PRVA MNENJA

k osnutku Občinskega podrobnega prostorskega načrta za enoto urejanja prostora RA 28 na območju Občine Radenci (id. št. 2717)

MNENJE K OSNUTKU OBČINSKEGA PODROBNEGA PROSTORSKEGA NAČRTA RA 28 V OBČINI RADENCI

k Občinskemu podrobnemu prostorskemu načrtu za enoto urejanja prostora RA28 v občini Radenci

Plinovodno omrežje
OPPN EUP RA28

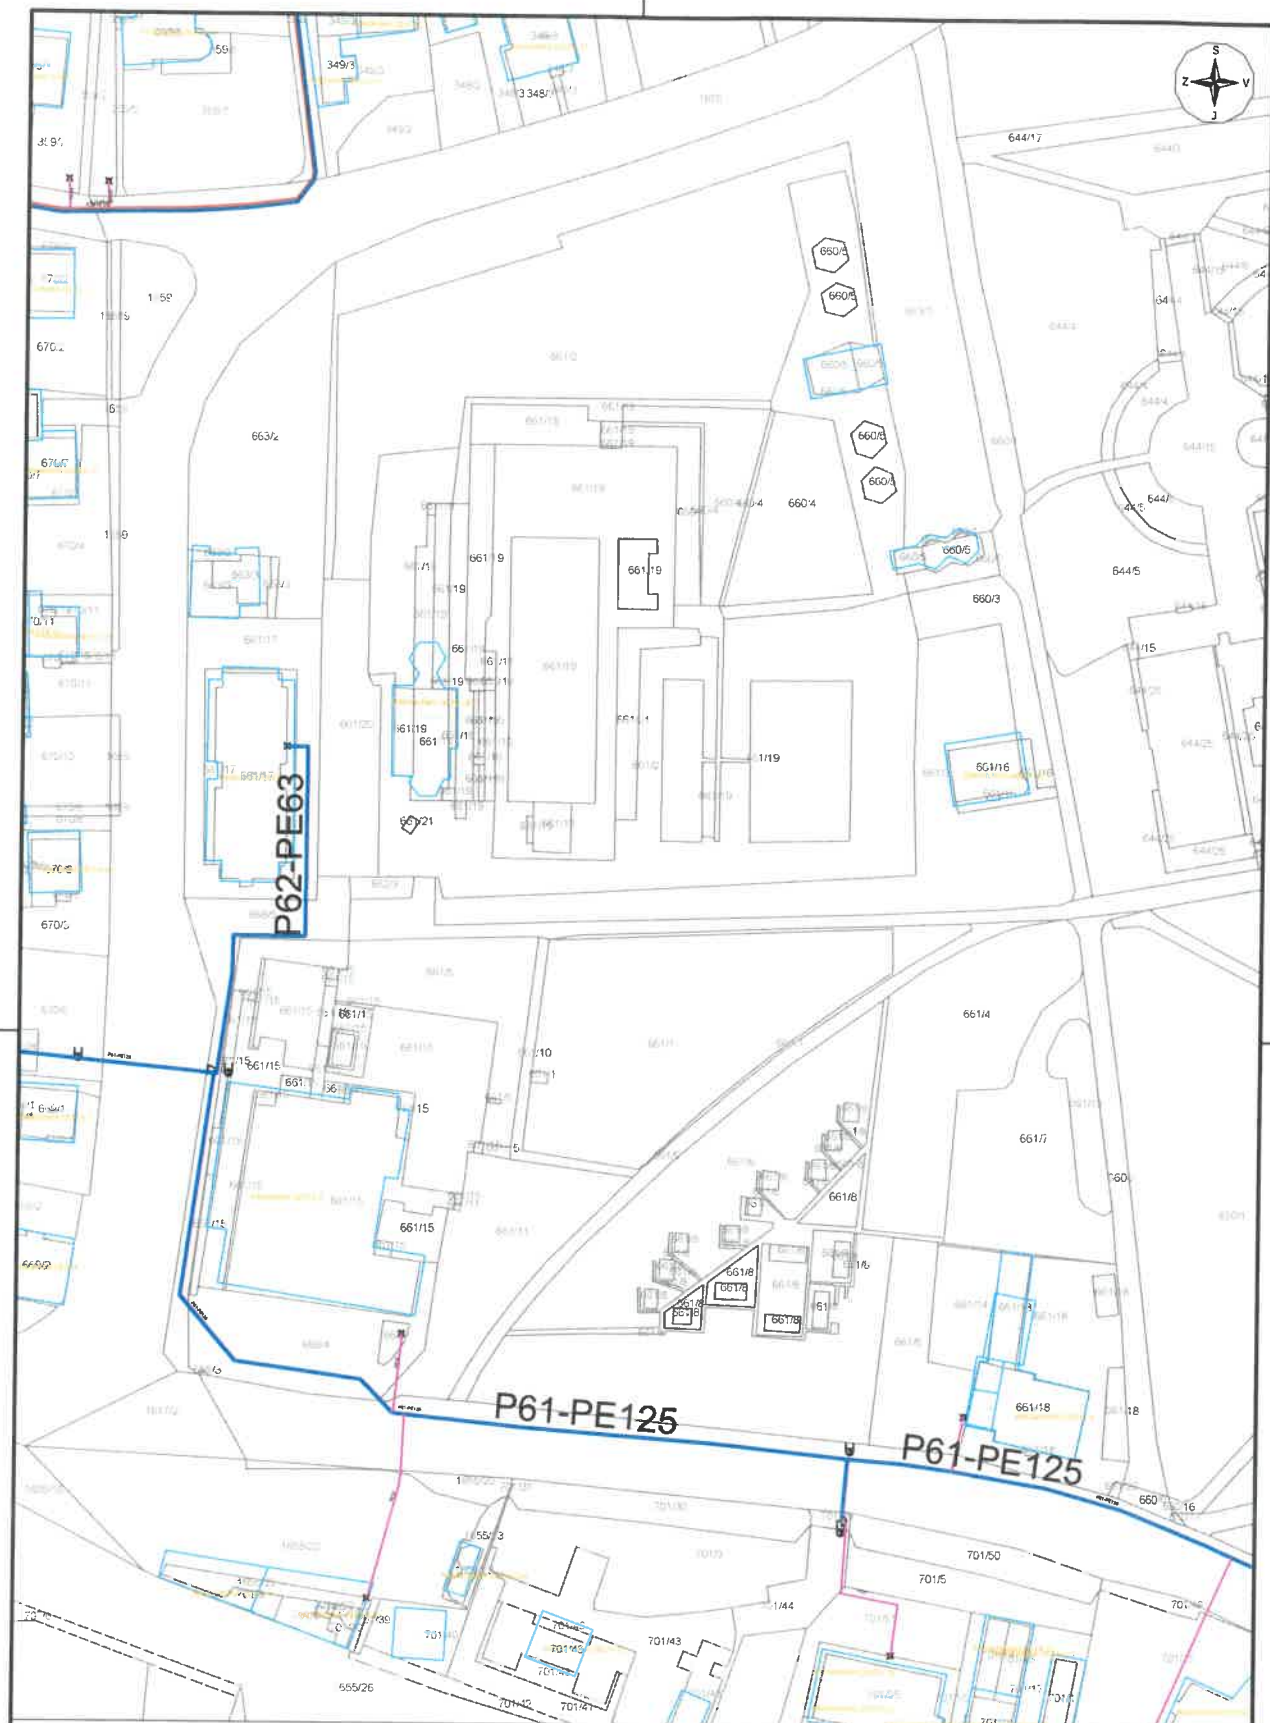
1. V bližini območja OPPN je zgrajeno distribucijsko plinovodno omrežje z delovnim tlakom 1 bar. Slednje poteka južno od območja v Radgonski cesti, odsek P61-PE125 in zahodno od območja vzporedno s Panonsko cesto, odsek P62-PE63.

Prilagamo situacijo plinovodnega omrežja.
